地元との協議による橋梁形式の見直し

(東北縦貫自動車道 久喜白岡ジャンクション)

# 久喜白岡JCT Dランプ橋上部工の当初計画

# Dランプ橋上部工構造の検討

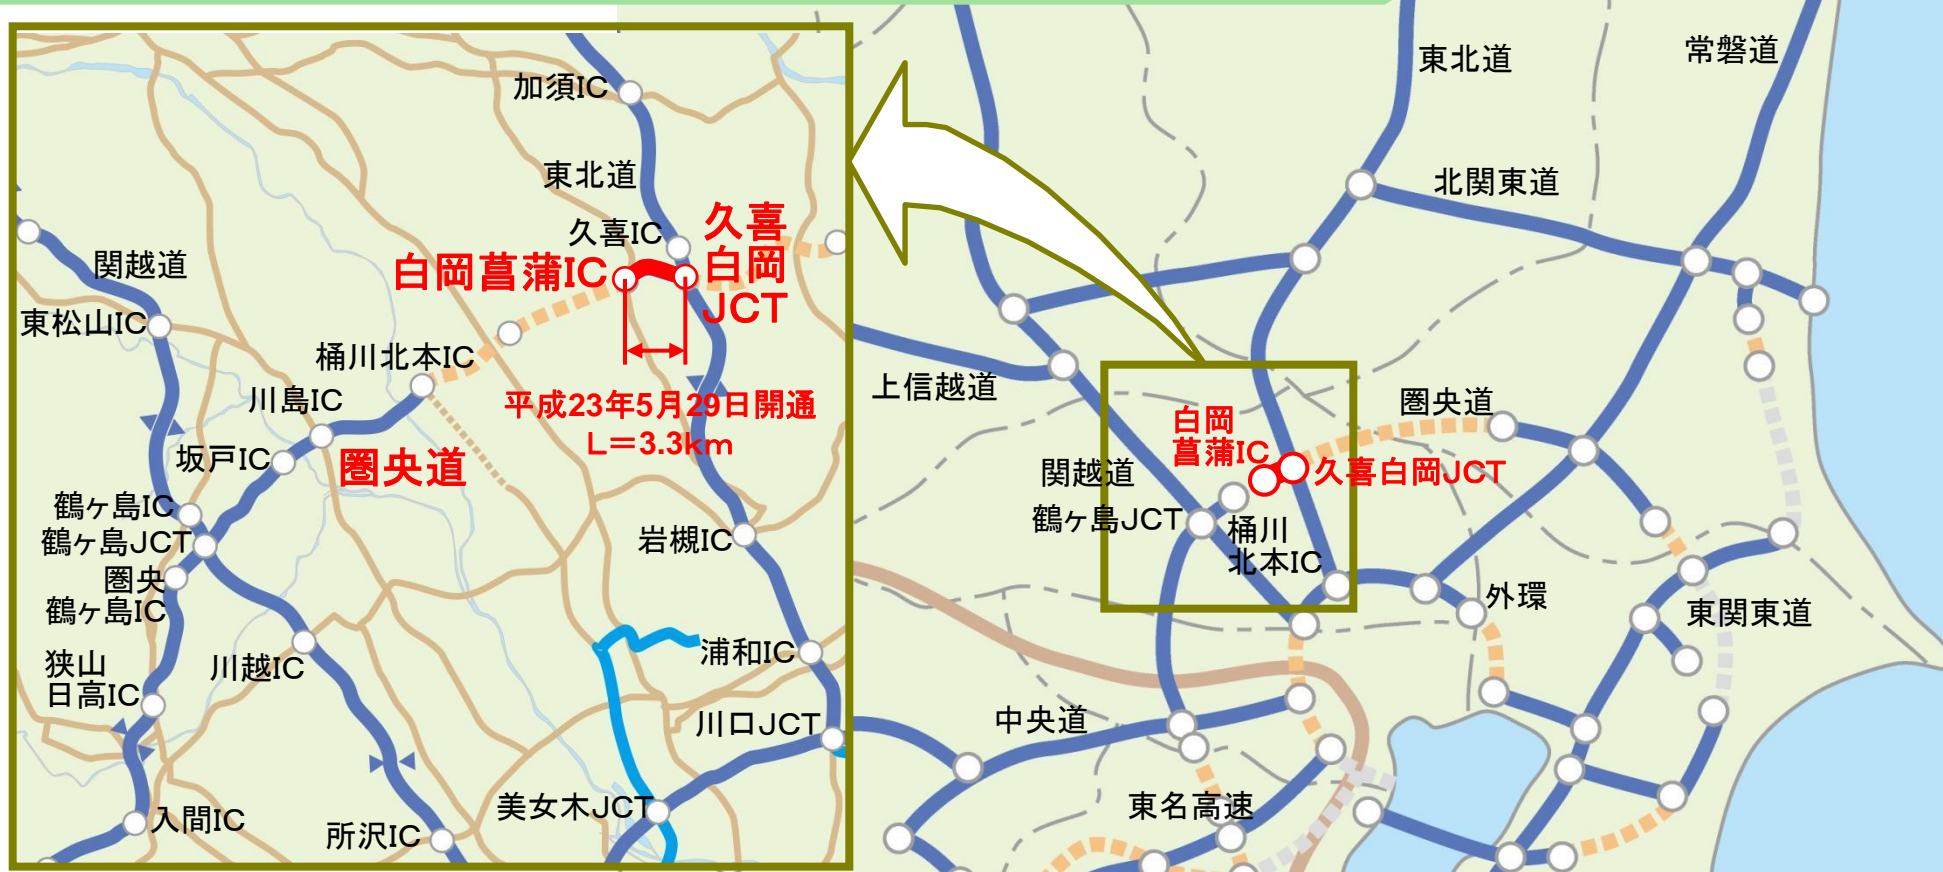
- ・地元より地域分断の軽減対策を強く要望される
- ・開放空間を考えた橋脚数の少ない橋梁形式で検討

- ・コスト縮減のため、コンクリート橋梁形式(PRC構造)を検討
- ・桁高は低くなるが、橋脚数が増えることについて地元と協議を行い、同意を得る

鋼橋形式から鋼コンクリート複合橋梁形式に変更したことにより、橋梁施工費を縮減

当初計画：側面図

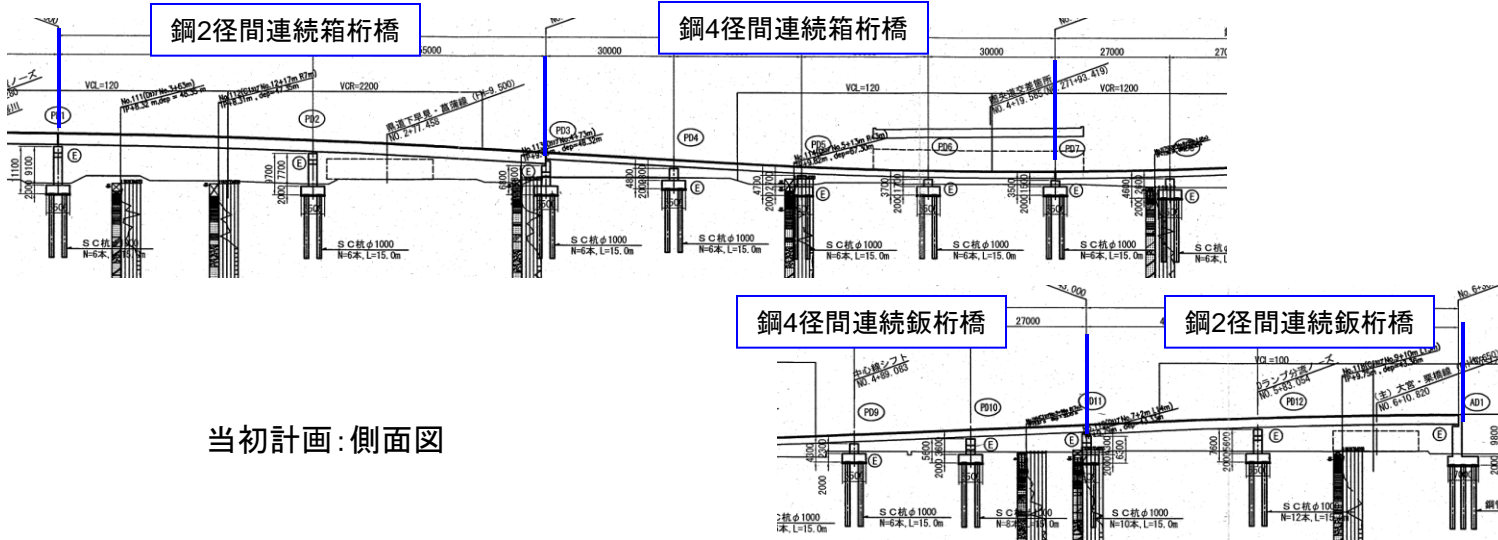
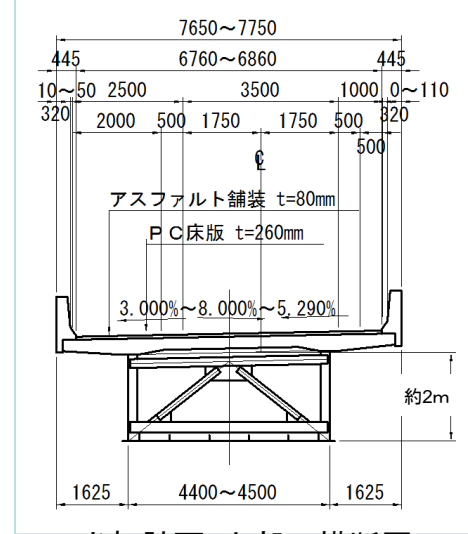
- ・Dランプは地元設計協議のなかで、地域分断の軽減対策を強く要望された。
- ・地元の意向を受け、開放空間を考えた橋脚数の少ない橋梁とした。

当初計画：開放空間を考えた橋脚数の少ない鋼橋(桁高約2m)で施工する計画

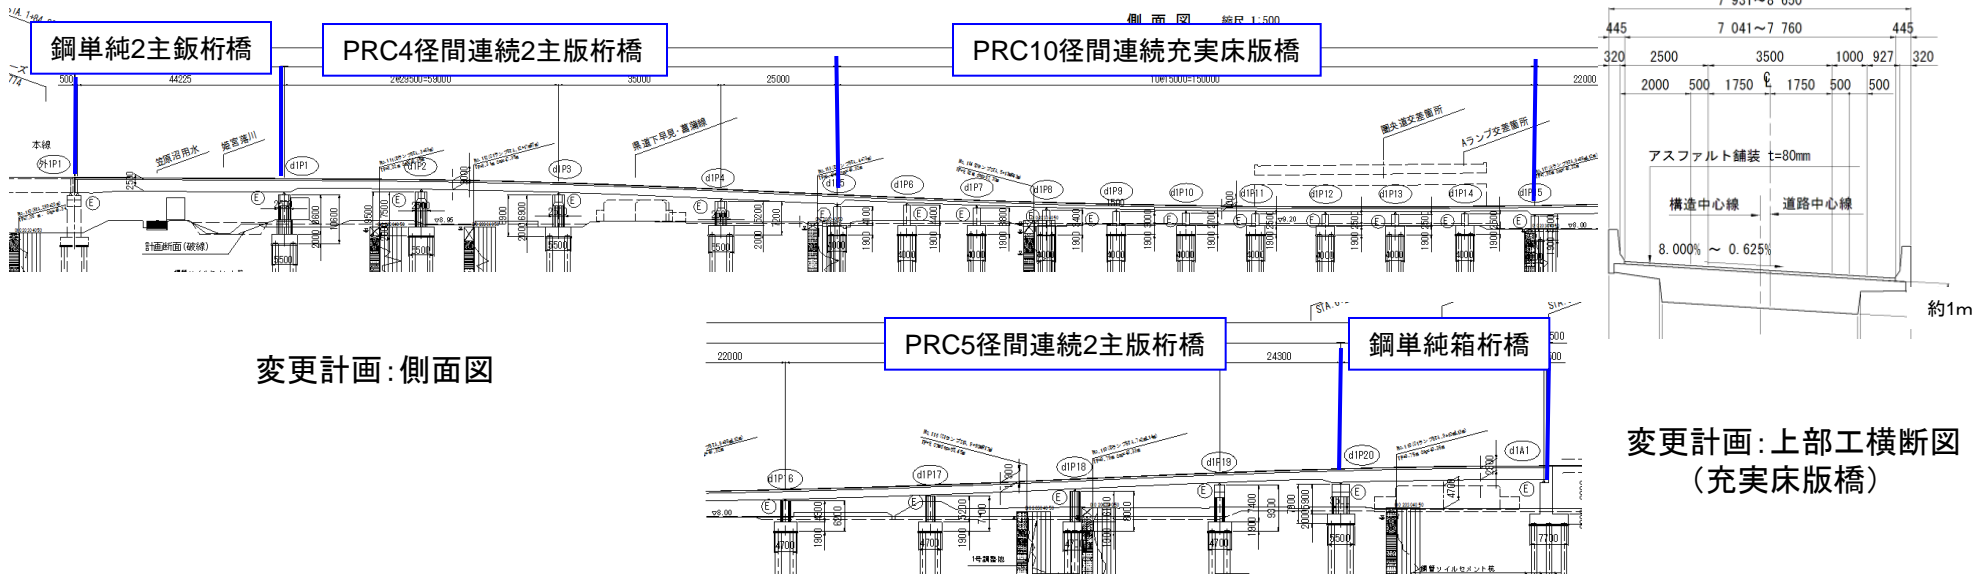
コスト削減を図るため、上部工構造を再検討

地元要望である地域分断対策に配慮した経済的な橋梁形式を検討

- ・桁高を低くしたコンクリート橋梁形式(PRC構造)を採用することでコスト削減が可能
- ・桁高を低く抑えることで、橋脚数は増えるが十分な開放感を確保

橋梁形式変更の課題として、地元に対して橋梁形式変更の再協議が必要

### 完成予想図

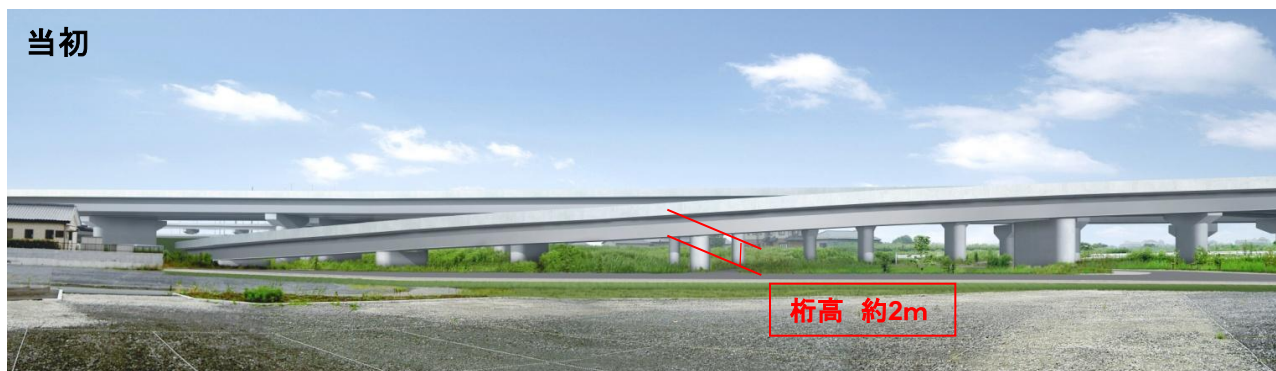
- ・地元住民の懸念に対し地元区長と繰り返し個別協議を実施。
- ・地元住民全体との協議においては、桁下空間を確保していることを視覚的に表現するために、完成予想図を作成し、より分かり易い説明を実施。
- ・地元から地域分断軽減のために開放感のある構造を強く要望されていることから、橋脚数が増える(+9基)が、桁高は低くなる(▲1m)ことについて丁寧に説明。
- ・橋桁を複合連続化させることで伸縮装置を削減し、騒音の軽減を図る。
